Nr	Innkomne innspill/nabosvar	Oppsummering innspill/merknader	Kommentar til innspill/merknader
1	Statsforvalteren i Vestland	Legger til grunn at planarbeidet blir utarbeidet i samsvar med overordnet plan og ikke er i strid med nasjonale føringer for arealpolitikken. Alle planer etter pbl skal inkludere vurdering av folkehelseperspektivet jfr. pbl §3-1, fremme og styrke helse og livskvalitet, samt verne mot negative faktorer. Konsekvensene reguleringsplanen har for endret arealbruk skal vurderes i forhold til naturmangfold og må tydelig komme fram i planarbeidet jfr. Naturmangfoldslovens §§7 til 12. Det stilles krav om utarbeidelse av ROS-analyse i alle plansaker, samt krav til håndtering av risiko i plan. Analysen skal vise om arealet er egnet til utbygging, og eventuelle endringer i risiko og sårbarhet som følge av planlagt utbygging.	Innspillet imøtekommes.
2	Byantikvaren Bergen kommune	Byantikvaren motsetter seg ikke dette, men før byantikvaren tar stilling til riving av byggene, må det foreligge dokumentasjon av byggene. Viser til rivedokumentasjon som ligger på hjemmesida. Det bør vurderes om det er mulig å gjenbruke/transformere eksisterende bygningsmasse. Et nybygg må ta hen

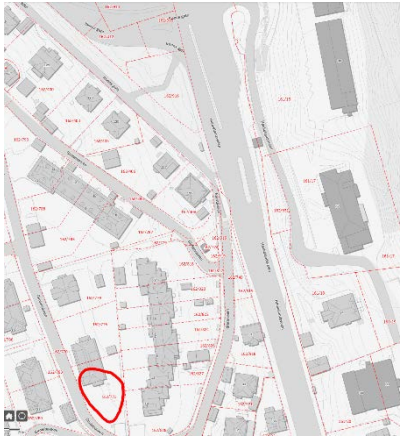
8	Helsevernetaten Bergen kommune	Det planlegges riving av bygg og plassering av nybygg lenger inn i skråningen som kan medføre sprenging av fjell. Planområdet er omkranset av støyfølsom bebyggelse i form av barnehager (Vognstølen og Ravnebjerget), studentboliger i Haukelandsbakken og boliger. Det må stilles krav til utarbeiding av støyrapport som også inkluderer støy i bygg- og anleggsfasen. Støyrapport må vurdere: -støyreducerende tiltak for bygge- og anleggsarbeidet -om støyen kan reduseres tilstrekkelig til at barnehagebarn kan benytte sine inne- og uteareal i bygge- og anleggsperioden, eller om det må tilbys alternative lokaler -om beboerne i planområdet kan skjermes tilstrekkelig, eller om støynivået blir slik at det er nødvendig å tilby alternativt bosted til naboer.	Innspill imøtekommes i hovedsak: Støyrapport er under utarbeidelse. Dette vil bli ivaretatt. Det som normalt må belyses og tilfredsstilles i en støyrapport vil bli belyst/evt. ivaretatt, ref. veileder T-1442. Hvorvidt det tilbys alternativt bosted eller lokaler/leikeareal mener vi ikke er et tema for reguleringsprosessen, men at

Det må lages en plan for: -hvordan det skal følges opp at underleverandører følger støykrav -dokumentasjon av at støygrensene i kap. 6 i T-1442 overholdes så langt som praktisk mulig -kommunikasjon med naboer Når det gjelder kommunikasjon med naboer (inkl. barnehager) er det viktig at det drives med oppsøkende informasjon, og at oppdatert informasjon gis fortløpende. Støv i anleggsperioden: erfaringsmessig vil støv bli en ulempe for forbipasserende og naboer. Det må settes krav til støvreduserende tiltak i reg.bestemmelsene. Støvreduserende tiltak må også inkludere transport av masser. Sikkerhet i anleggsperioden: Det må legges til rette for trygg passering av anleggsområdet (jfr. støy, støv og anleggstrafikk). Riggområde og anleggsvei for anleggstrafikk må ikke komme i konflikt med innkjøring til Sentralblokk fra sør. Det må vurderes om g/s-forbindelsen fra sør kan benyttes under bygge- og anleggsperioden, eller om gående/syklende må henvises til å bruke inngangen i nord. Det bør settes opp tette gjerder for å minimere eksponering for støv fra arbeidet og for å minimere risikoen for at noen feilaktig blir truffet av flyvende gjenstander.	aktuelle krav må tilfredsstilles i anleggsfasen, dersom nødvendig. Det er pågående anleggsarbeid på Haukeland i dag, uten at det har ført til alternative bosted eller lokaler for berørte parter. Dette hører til gjennomføringsfasen (dvs. byggesaksnivå) og ikke i planprosessen. Dette er vi enig i og vil opprette kontakt med barnehage(r) og berørte naboer underveis i planprosessen. HB har dialog med barnehagen nå. Dette vil bli vurdert i planprosessen, og ev. krav som må følges i anleggsperioden legges inn i reguleringsbestemmelsene. Dette gjelder først og fremst i anleggsfasen, og må vurderes og konkluderes da. Hovedsaklig gjelder dette på byggesaksnivå, men vi skal vurdere om det kan/bør defineres i reguleringsbestemmelser. At innkjøring til Sentralblokk ikke skal komme i konflikt med oppgradering av plassen foran Sentralblokk og nybygget er noe som etterstrebes.

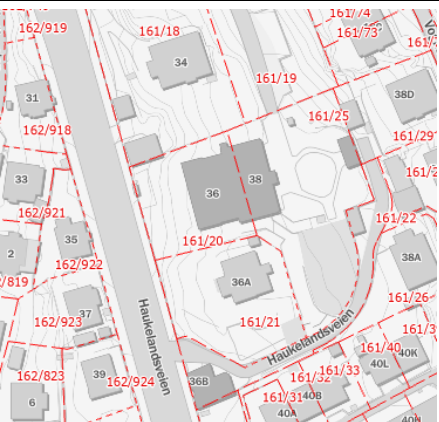
9	Norges Handikapforbund	Reguleringsplanarbeidet skal være iht. universell utforming.	Innspillet imøtekommes, så godt det lar seg gjøre vil UU gjennomføres. Terrenget

er stedvis bratt og det er knapt areal tilgjengelig, så dette må prosjekteres nærmere før vi vet hva som er mulig.
10	SVV	SVV har ansvar for å påse at føringer i nasjonal transportplan (NTP), statlige planretningslinjer for samordnet bustad- areal- og transportplanlegging, vegnormalen og andre nasjonale & regional arealpolitiske føringer blir ivaretatt. SVV understreker at det ikke bare kan være et mål om nullvekst i personbiltrafikken, det må være en forutsetning for hele planarbeidet. Krysset Haukelandsvn x Ibsens gt er komplisert med stor trafikk, mange trafikanter og ulike bevegelser. <u>Drøfting og avklaringer knyttet til trafikksikkerhet og framkommelighet på disse veier skal skje i dialog med de aktuelle vegmyndigheter.</u> Det er høye ulykkestall, og SVV legger vekt på framkommelighet for kollektivtrafikk, gående og syklister. Det er positivt at planområdet er større enn byggetomten, både for å kunne vurdere kryssløsningen men også sikre gangforbindelser. Effektive og attraktive gangforbindelser internt på sjukehusområdet og mot nytt bybanestopp, mot kollektivholdeplasser og barnehage vil være viktig del av planarbeidet. Det er viktig at planarbeidet støtter oppunder og prioriterer sykling internt i og til og fra området og gode trafikksikre sykkelforbindelser inn mot nye bygg. Dersom fravik fra vegnormalene må det komme klart fram av planbeskrivelsen, og fravikssøknad(er) må være avklart med rette myndighet før planen legges ut til offentlig ettersyn. Reguleringsplanen må inneholde rekkefølgekrav som sikrer at tiltak knyttet til trafikksikkerhet, framkommelighet m.m. <u>blir gjennomført i forbindelse med den utbyggingen som blir regulert.</u>	Innspillet imøtekommes: Nullvekst i personbiltrafikken er en forutsetning for planarbeidet. Det fjernes p-plasser i planområdet og det satses på gangforbindelser og sykkelforbindelser. Rambøll har utarbeidet trafikkanalyse. Nordplan er i samråd med kommunen og HB i gang med arbeidet med en mobilitetsplan. Det vil være fokus på å lage gode løsninger, spesielt for å bedre situasjonen for gående og syklende og de som tar kollektivtransport. Dette vil komme fram av planbeskrivelsen dersom fravik fra SVVs håndbøker/vegnormal. Dette forsøkes imøtekommet.
